**INFORME DE HITO DE CONTROL**  
**N° 13367-2021-CG/GRHV-SCC**

**OBRA: “CREACIÓN Y MEJORAMIENTO DEL SERVICIO DE PROTECCIÓN CONTRA INUNDACIONES EN LAS ZONAS AFECTADAS Y EXPUESTAS AL PELIGRO DE INUNDACIÓN EN LAS LOCALIDADES DE ANCHACLLA, LIRCAY Y OCOPA, DISTRITO DE LIRCAY PROVINCIA DE ANGARAES Y DEPARTAMENTO DE HUANCVELICA”**

**HITO DE CONTROL N° 9 – SUSPENSIÓN DEL PLAZO DE EJECUCIÓN DE OBRA**

**Galería de imágenes n.º 1.**  
**Vaciado de solado para muros de contención tipo I**

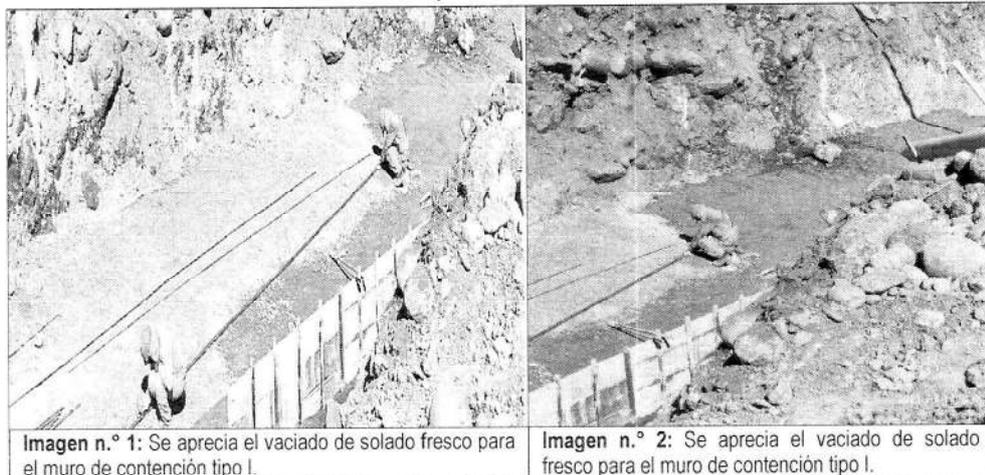
Se evidenció que el vaciado de solado entre las progresivas 3+910 al 3+940 se encontraba fresco, del cual habría sido vaciado un día antes de la visita de inspección física a la obra, conforme se muestra en la galería de imágenes siguientes:

**Imagen n.º 1:** Se aprecia el vaciado de solado fresco para el muro de contención tipo I.

**Imagen n.º 2:** Se aprecia el vaciado de solado fresco para el muro de contención tipo I.

Galería de imágenes n.º 2.  
Colocación de aceros en pantalla de muro de contención tipo I

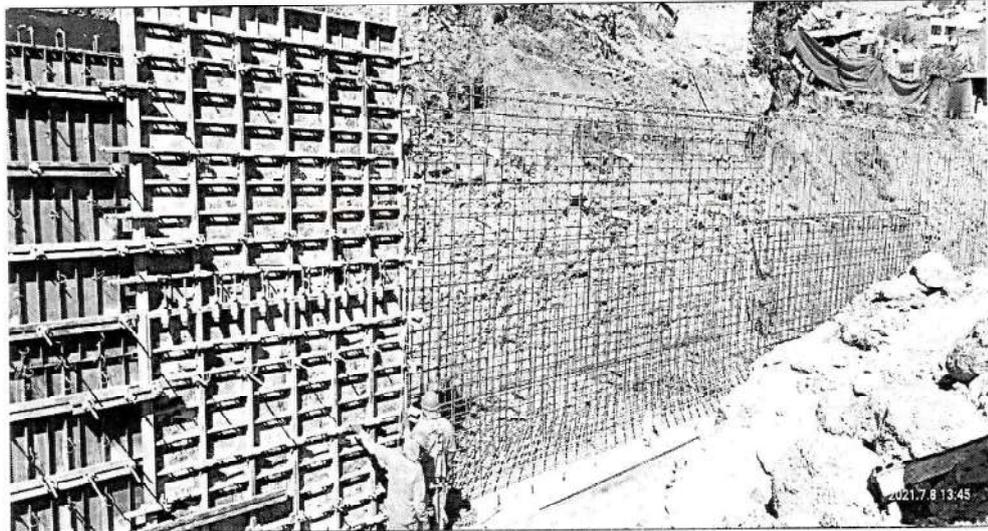
Se evidenció la colocación de acero transversal, longitudinal y refuerzo inferior principal en el intradós y trasdós de la pantalla entre las progresivas 3+860 al 3+880; colocación de acero longitudinal, refuerzo inferior principal y parte del acero transversal del intradós y trasdós de la pantalla entre las progresivas 3+880 al 3+890; colocación de aceros longitudinal del intradós, trasdós y refuerzo de acero inferior de pantalla entre las progresivas 3+890 al 3+900; colocación de aceros (longitudinal) de refuerzo inferior en el trasdós de la pantalla entre las progresivas 3+890 al 3+900; colocación de aceros transversal y longitudinal de zapatas entre las progresivas 3+890 al 3+900 del muro de contención tipo I, conforme se observa a continuación:

Imagen n.º 3: Se aprecia colocado de aceros transversales y longitudinales en el intradós y trasdós de la pantalla del muro de contención tipo I.

Imagen n.º 4: Se aprecia colocado de aceros de zapata, acero longitudinal del intradós en la pantalla del muro de contención tipo I.

**Galería de imágenes n.º 4.**  
**Trabajos en zonas vulnerables al pie de talud**

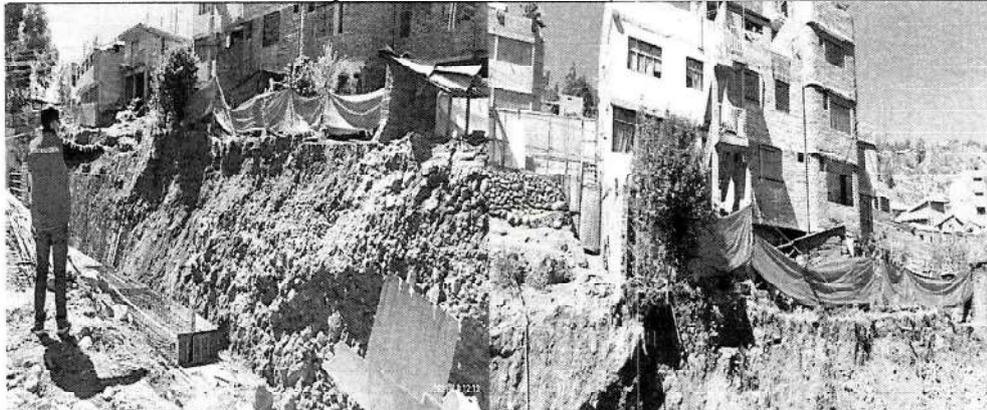
La ejecución de trabajos en zonas vulnerables sin la instalación de señalización de seguridad, así como la falta de entibaciones que brinde seguridad a las edificaciones colindantes, se muestra en la galería de imágenes siguientes:

**Imagen n.º 7:** Se aprecia trabajos al pie de talud mayor a tres (3) metros de altura sin la colocación de sin señalizaciones de seguridad y entibaciones de protección de edificaciones colindantes.

**Imagen n.º 8:** Se aprecia trabajos al pie de talud mayor a tres (3) metros de altura sin la colocación de sin señalizaciones de seguridad y entibaciones de protección de edificaciones colindantes.

**Imagen n.º 9:** Se aprecia trabajos al pie de talud mayor a tres (3) metros de altura sin la colocación de señalizaciones de seguridad y entibaciones de protección de edificaciones colindantes.

**Toma de datos de cotas de fondo de zapata de los muros de contención tipo II margen derecha**

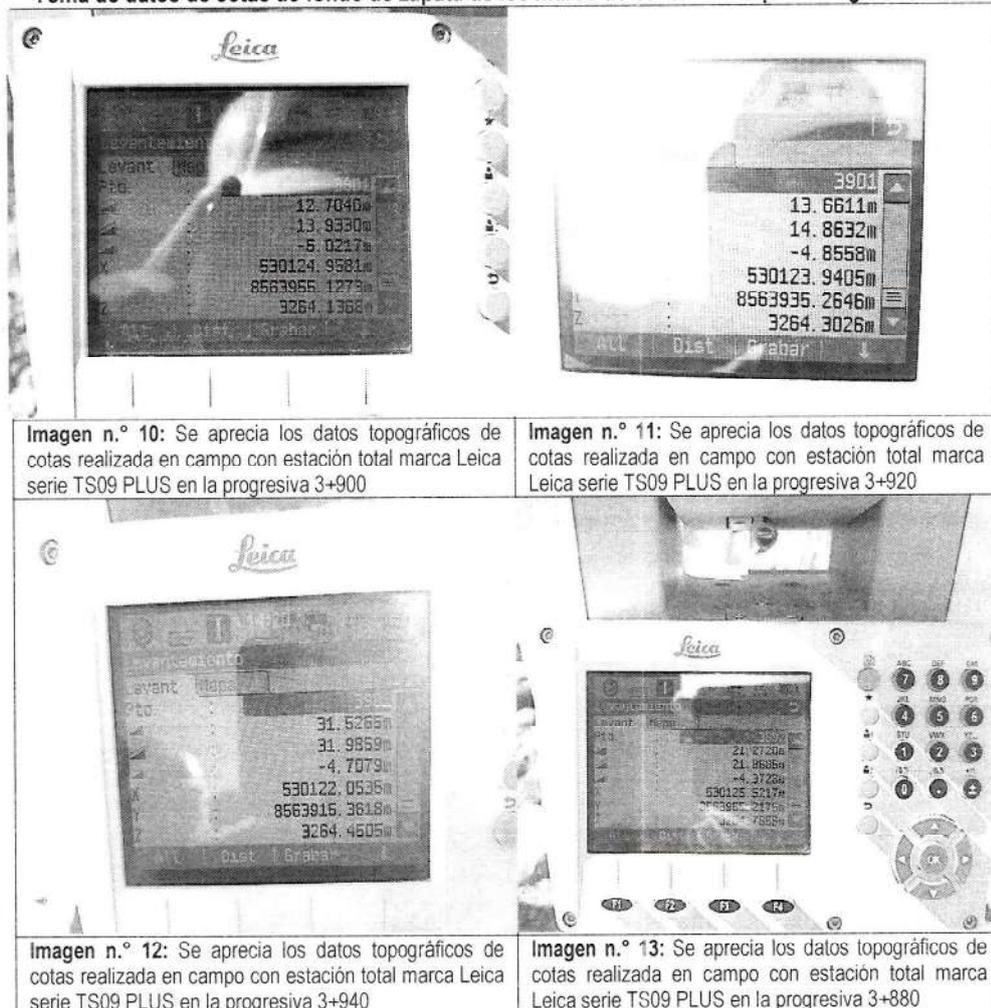
De la revisión a los planos de "Planta y perfil longitudinal – lamina PPL-07 margen derecha - sector II" contenidos en el expediente técnico reformulado<sup>17</sup> y de la visita de inspección física a la obra efectuado el 8 de julio de 2021, la comisión de control registró datos de las cotas al nivel de zapata de los muros de contención tipo I de cinco (5) metros de altura ejecutados entre las progresivas 3+860 al 3+940 margen derecha, cuyas mediciones se realizó con la ayuda del señor Macx Velásquez Coaquira con DNI n.° 72895153 topógrafo de campo<sup>18</sup> y estación total marca Leica serie TS09 PLUS<sup>19</sup>, conforme se muestra en la galería de imágenes siguientes:

**Imagen n.° 10:** Se aprecia los datos topográficos de cotas realizada en campo con estación total marca Leica serie TS09 PLUS en la progresiva 3+900

**Imagen n.° 11:** Se aprecia los datos topográficos de cotas realizada en campo con estación total marca Leica serie TS09 PLUS en la progresiva 3+920

Al respecto, de la verificación de la cotas de fondo de zapata de los muros de contención tipo I ejecutados por el contratista, no corresponden a las cotas de fondo de zapata establecidos en el plano "Planta y perfil longitudinal, sector II, progresiva 3+247 al 3+940" del expediente técnico cuyas diferencias es hasta de -1,70m; es decir, la profundidad de fundación de las estructuras hidráulicas ejecutadas se encuentran por debajo de lo establecido en los planos del expediente técnico, dichas diferencias de cotas de fondo de zapata ejecutadas y establecidas en el expediente técnico se detalla en el cuadro siguiente:

Progresivas	Cota de fondo de zapata ejecutado por el contratista	Cota de fondo según plano "Planta y perfil longitudinal, sector II, progresiva 3+247 al 3+940"	Diferencia (a - b)
	(a)	(b)	
3+880	3264,07	3265,20	-1,13
3+900	3264,13	3265,84	-1,70
3+920	3264,30	3265,86	-1,55
3+940	3264,45	3266,12	-1,67

**Tuberías de dren tapados con concreto y tecnopor**

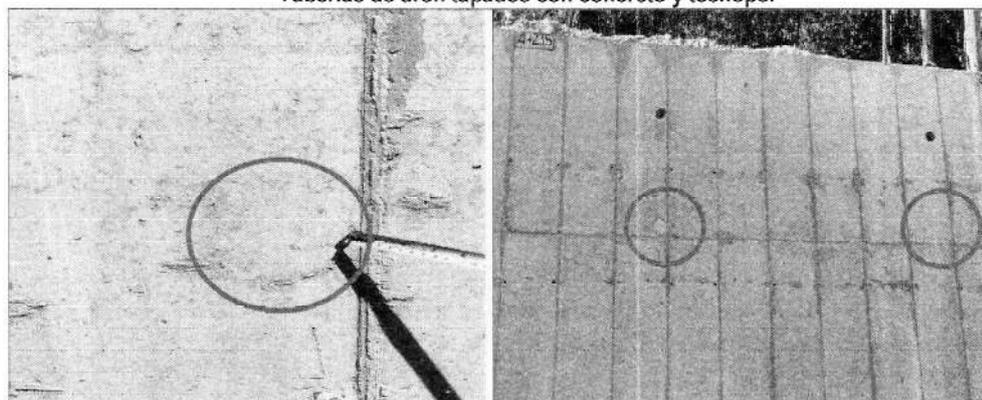
**Imagen n.º 16:** Se aprecia que el ingreso y salida de tuberías de dren, se encuentran tapados con concreto y tecnopor en la pantalla del muro de contención tipo II entre las progresivas 4+342 al 4+240 margen derecho.

**Imagen n.º 17:** Se aprecia que el ingreso y salida de tuberías de dren, se encuentran tapados con concreto y tecnopor en la pantalla del muro de contención tipo II entre las progresivas 4+342 al 4+240 margen derecho.

**Almacenamiento de acero corrugado de diámetro ( $\varnothing=3/4"$ ) y alambre n.º 16.**

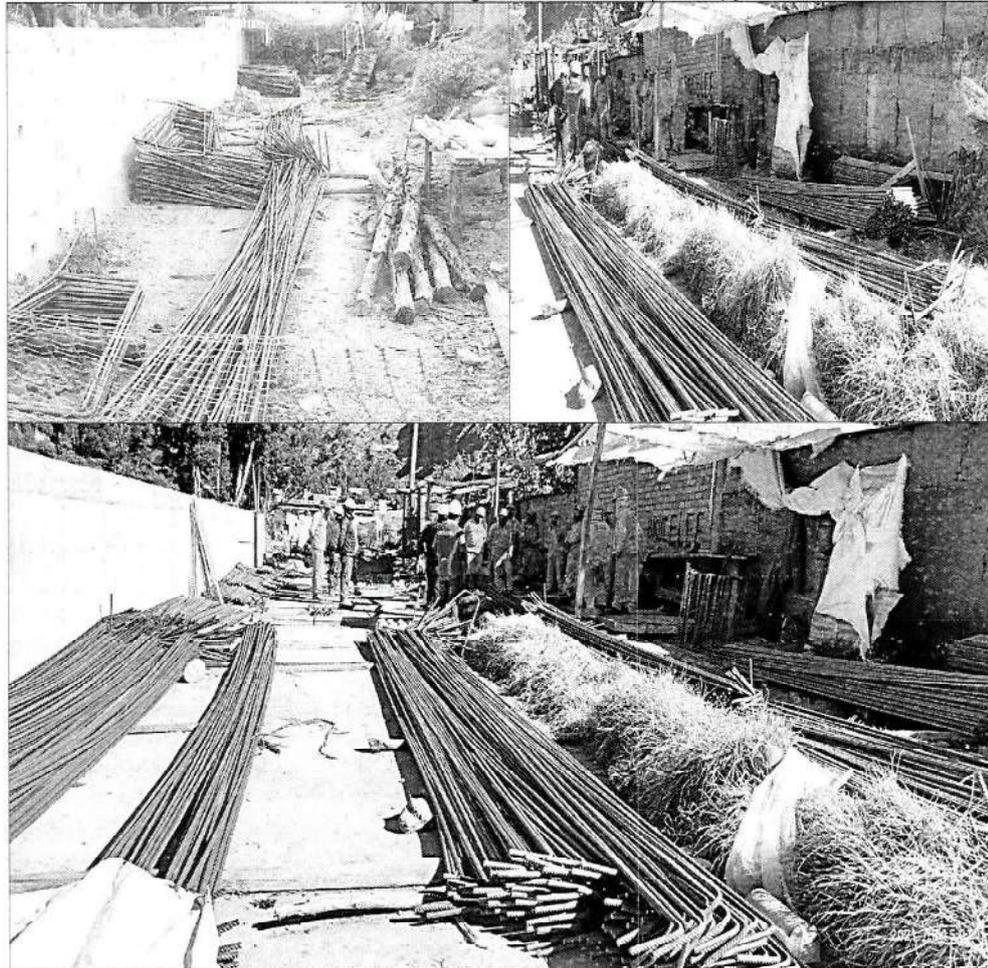
Imagen n.º 18, 19 y 20: Se aprecia aceros habilitados para el muro de contención de diámetro  $\varnothing=3/4"$ , almacenados sobre el suelo y expuestos a pérdidas por sustracciones de terceros.

De lo expuesto, los aceros habilitados de diámetro  $\varnothing=3/4"$  almacenados sobre el suelo expuestos a factores climáticos propios del lugar, afectaría directamente a la calidad, funcionalidad y durabilidad de la obra.
